RENESAS TECHNICAL UPDATE

製品分類	MPU&MCU	発行番号	TN-SH7-A604A/J	Rev.	第1版
題名	SH7261/SH7201 グループ製品 SDRAM 初期化シーケンス設定手順について		情報分類	技術情報	
適用製品	SH7261 グループ SH7201 グループ	対象ロット等 全ロット	関連資料	SH7261 グループハードウェアマニュアル Rev.1.00 RJJ09B0349-0100 SH7201 グループハードウェアマニュアル Rev.1.00 RJJ09B0350-0100

[P9-56] 図9.24 SDRAM設定手順

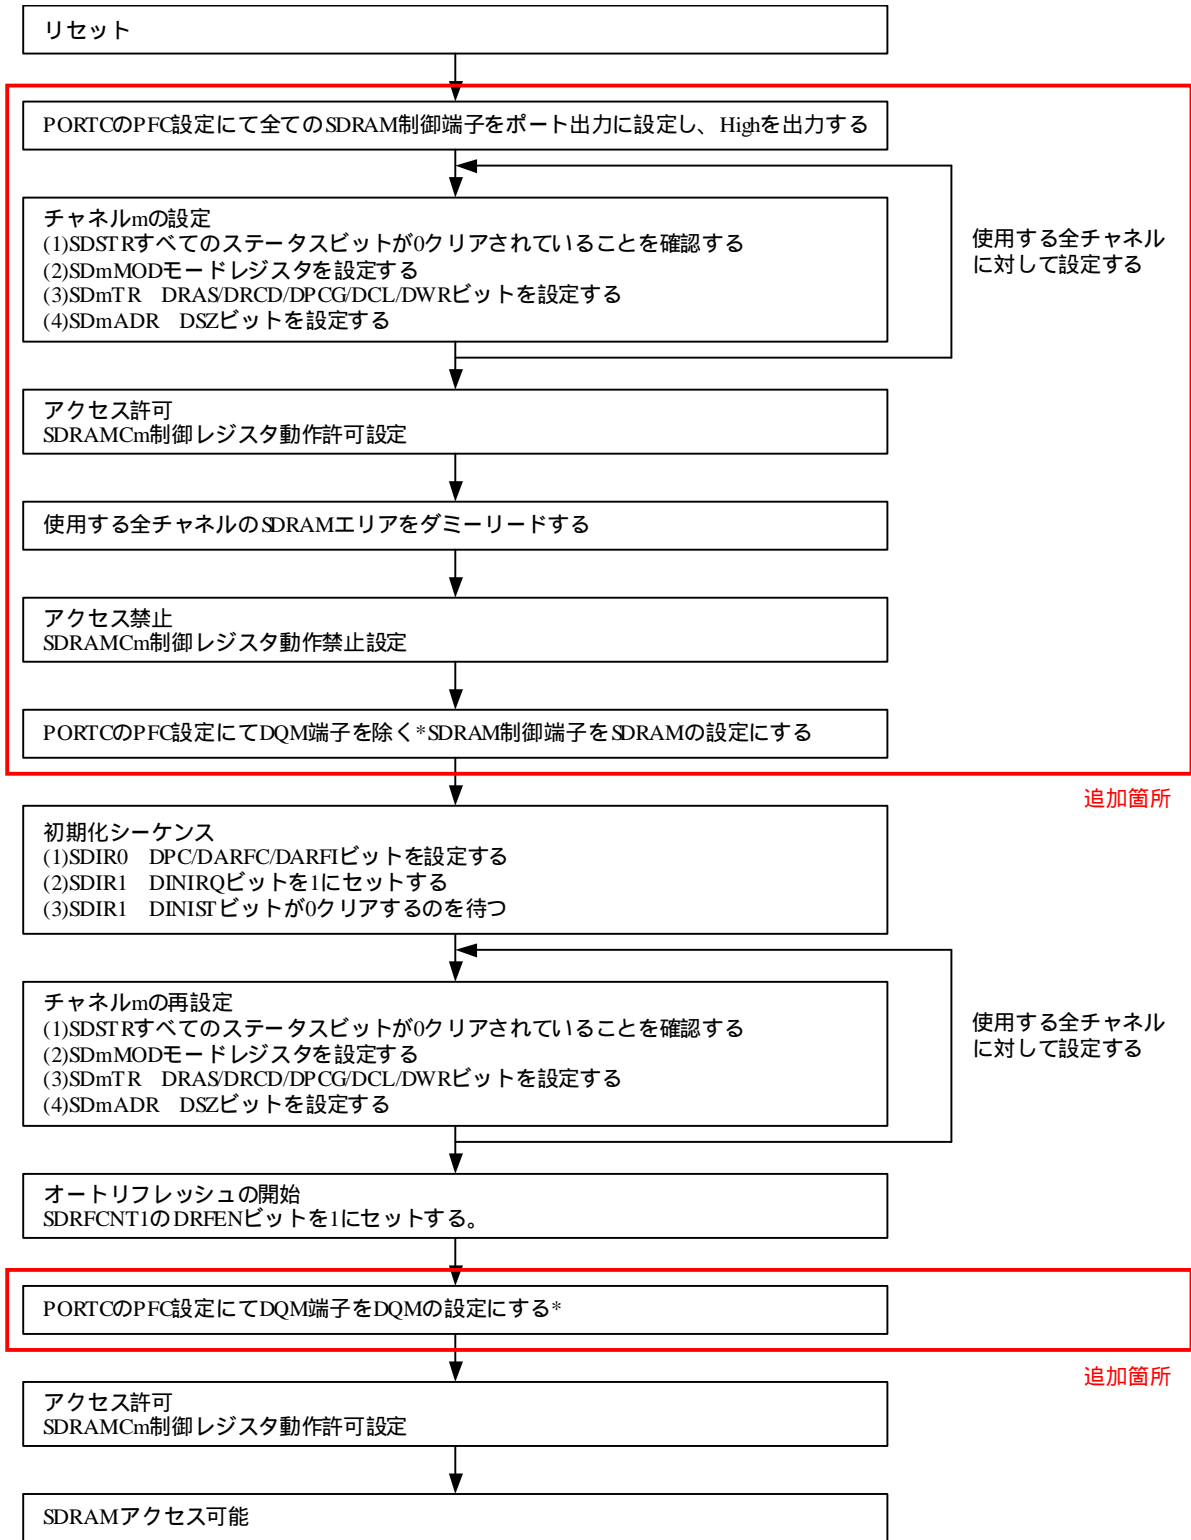
SH7261グループ、SH7201グループ製品はSDRAMを初期化するための初期化シーケンス機能を内蔵しています。初期化シーケンスはリセット後、およびディープパワーダウンからの復帰後に実行しますが、リセット後の初期化シーケンスについては「9.5.2 SDRAMインタフェース (12)SDRAM設定例 (a)SDRAMの設定手順」の図9.24の手順に従い実行します。このリセット後の初期化シーケンスにおきまして本LSIの動作が仕様と異なる箇所が見つかりました。初期化シーケンスではSDRAMに対してプリチャージオールバンクコマンド(PRA)を発行する仕様ですが、本LSIを図9.24の手順で動作させるとプリチャージセレクトバンクコマンド(PRE)になります(このときバンク0がセレクトされます)。本来、PRAを発行するときはA12端子からHigh出力しなければならないのですが、Low出力となることが原因でPREが発行されます。

下記にリセット後の初期化シーケンス時におきまして、正しく PRA を発行させるための SDRAM 設定手順について示します。

【注】* 一部のSDRAMにおいて初期化シーケンス前にDQM端子をHighにすることを推奨しているものがあるため、その場合に設定する必要があります。

上記の設定手順で実行することにより、リセット後の初期化シーケンス時に仕様どおり PRA を発行することができます。

また、一部の SDRAM において初期化シーケンス実行前に DQM 端子を High にすることを推奨しているものがあるため、それに対応するための設定を本 SDRAM 設定手順に追記しております。
